TRANS/WP.29/2002/72
28 août 2002

Forum mondial de l'harmonisation des Règlements
concernant les véhicules (WP.29)

PROPOSITION DE PROJET DE COMPLÉMENT 2 À LA SÉRIE 01
D'AMENDEMENTS AU RÈGLEMENT N° 67

(Équipements spéciaux pour gaz de pétrole liquéfié)

Figure 1. Agencement d'essai:

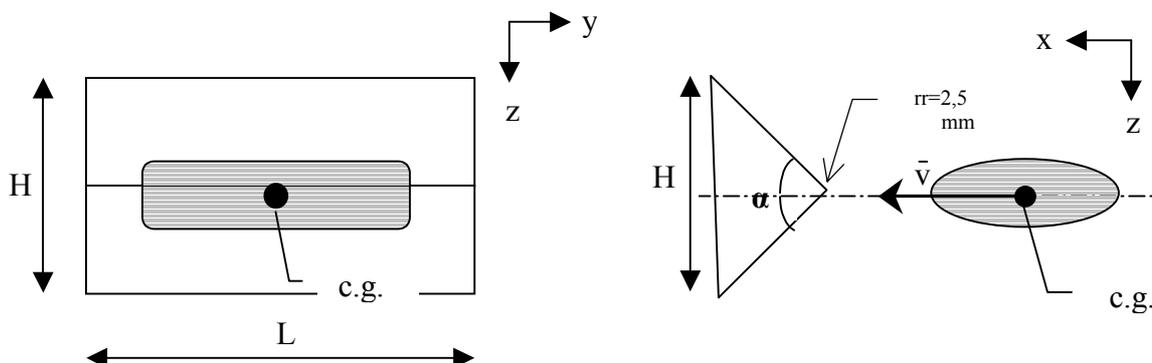
Un réservoir rempli du liquide d'essai à un poids égal à celui d'un réservoir rempli à 80 % de GPL d'une masse volumique de 0,568 kg/l est projeté parallèlement à l'axe longitudinal (axe x sur la figure 1) du véhicule sur lequel il est destiné à être monté, à une vitesse $V = 50$ km/h, contre un coin en matériau dur fixé horizontalement et perpendiculairement au mouvement du réservoir.

Le coin doit être placé de telle manière que le centre de gravité du réservoir soit situé dans l'axe du coin.

Le coin doit avoir un angle au sommet $\alpha = 90^\circ$ et son arête d'impact doit être arrondie selon un rayon maximal de 2,5 mm. La longueur du coin L doit être au moins égale à la largeur du réservoir tel qu'il est orienté lors de l'essai. La hauteur H du coin doit être d'au moins 600 mm.

Au cas où un réservoir peut être installé dans plusieurs positions sur un véhicule, un essai doit être exécuté dans chaque position.

Après l'essai, le réservoir doit être soumis à l'épreuve d'étanchéité vers l'extérieur décrite au paragraphe 2.3.6.3 de la présente annexe.

Le réservoir doit satisfaire aux prescriptions en ce qui concerne l'épreuve d'étanchéité vers l'extérieur décrite au paragraphe 2.3.6.3 de la présente annexe.
